Meie 17.03.2026 nr 7.2-2/26/9548-9

**Vaida alevik Madara, Vana-Vaida tee 15 ja
Hoidla tee 1 kinnistute ja lähiala
detailplaneeringust**

Võttes aluseks ehitusseadustiku (edaspidi *EhS*) ja planeerimisseaduse (edaspidi *PlanS*) ning kliimaministri 27.11.2023 määruse nr 71 „Tee projekteerimise normid“ (edaspidi *normid*), **peame vajalikuks lahendada** Arhitektuuribüroo Nafta OÜ töö OM0121 „Vaida aleviku Madara, Vana-Vaida tee 15 ja Hoidla tee 1 kinnistute ja lähiala detailplaneering, kovID DP1175“ järgmised puudused.

Joonis 3. Väljavõtte planeeringu põhijoonisest

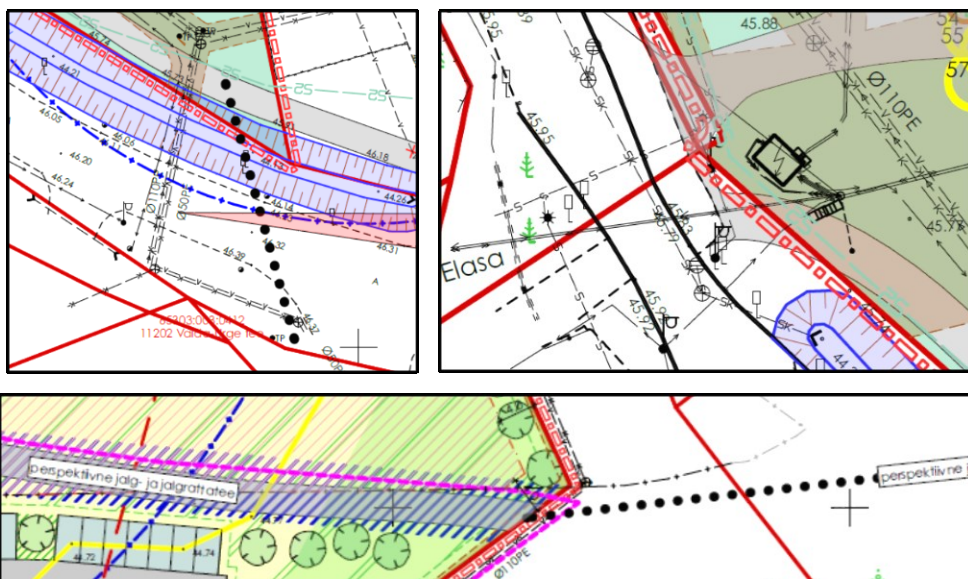
3. Kirja p 6 märkust kergliiklusteede kohta ei ole piisavalt arvesse võetud. Esitatud lahendus ei võimalda hinnata selle seotust olemasoleva taristuga, loogilisust ega funktsionaalsust ning ei taga kergliiklejatele järjepidevat ja ohutut liikumist.

Endiselt esinevad puudused (nt ebaselged diagonaalsed ristumised, katkestused ja eksitavad tingmärgid; vt *joonis 3*). Samuti ei ole selge, kelle kohustuseks jääb kergliiklusteede rajamine.

Palume analüüsida kergliiklusteede lahenduse piisavust, kirjeldada seletuskirjas selgelt arendaja ülesanded ja näidata põhijoonisel, millised teed rajatakse arendaja ja millised on perspektiivsed. Samuti tuleb analüüsida jalakäijate liikumissuundi ja vajadusi ning eristada arendaja rajatavad kergliiklusteed neist, mis on kavandatud perspektiivsena vastavalt kohaliku omavalitsuse plaanidele ja eesmärkidele.

Joonis 4. Väljavõte planeeringu tehnovõrkude joonisest

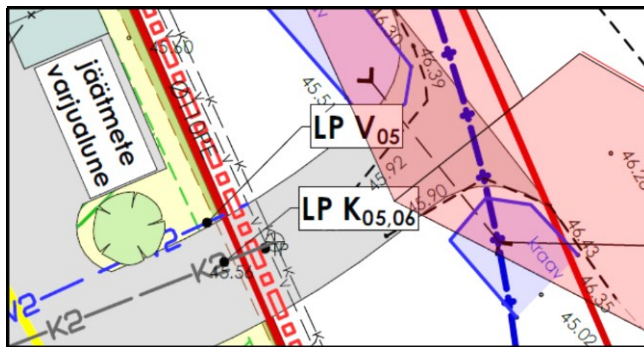
4. Planeeringu tehnovõrkude joonisel on veetorustiku- ja reoveekanalisisatsioonitorustiku -V2- ja -K2- liitumispunktid kavandatud riigitee km 2,612 ristumiskohale. Palume leida võimalusel neile liitumispunktile teine asukoht (vt kirja p 9; joonis 4)

Joonis 5. Väljavõte planeeringu tehnovõrkude joonisest

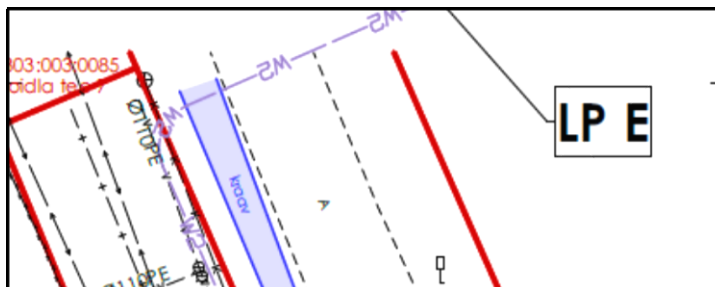
Samuti vajab täpsustamist planeeritav elektrikanalisatsioon -W2- ja selle liitumispunkt (vt kirja p 9; joonis 5). Jooniselt ei selgu nimetatud tehnovõrgu liitumiskoht. Vajadusel esitada skeemina.

Joonis 6. Väljavõtte planeeringu tehnovõrkude joonisest

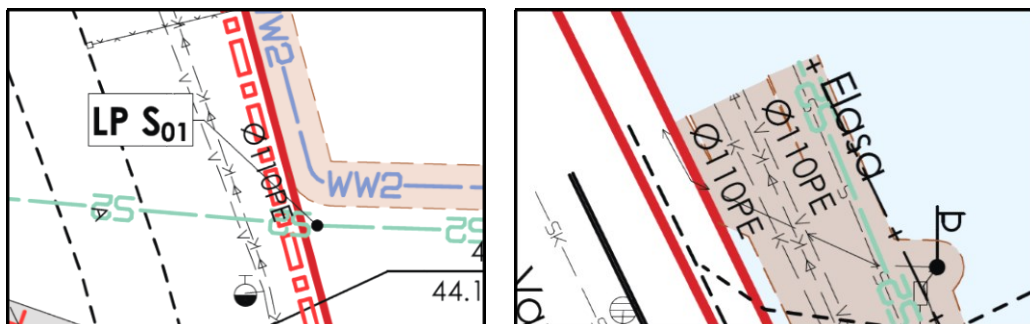
Ebaselgeks jääb ka planeeritava sidekanalisatsiooni -S2- liitumine. Palume see täpsustada või esitada skeemina (vt kirja p 9; joonis 6).

Joonis 7. Väljavõte planeeringu tehnovõrkude joonisest

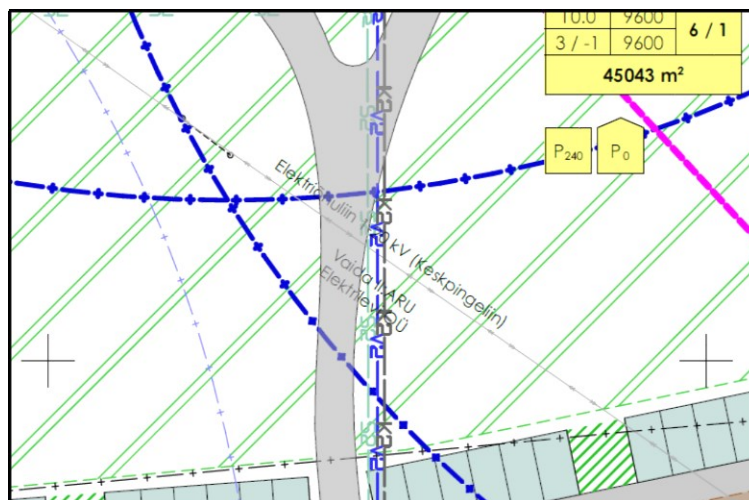
5. Planeeringu seletuskirja p 3.1 *Piirangud* kohaselt on kavandatud keskpinge õhuliini likvideerimine ja asendamine maakaabliga. Palume viia seletuskiri ja tehnovõrkude joonis omavahel kooskõlla – joonisel märkida õhuliin likvideeritavaks (vt *joonis 7*).

Joonis 8. Väljavõte planeeringu tehnovõrkude joonisest

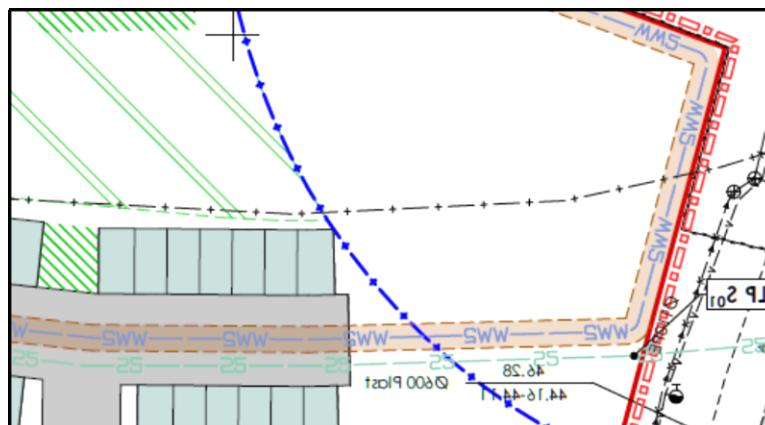
Lisaks eemaldada planeeritava -WW2- maakaabli kaitsevöönd, kuna tegemist on põhimõttelise lahendusega, mis täpsustub projekteerimisel (vt *joonis 8*).
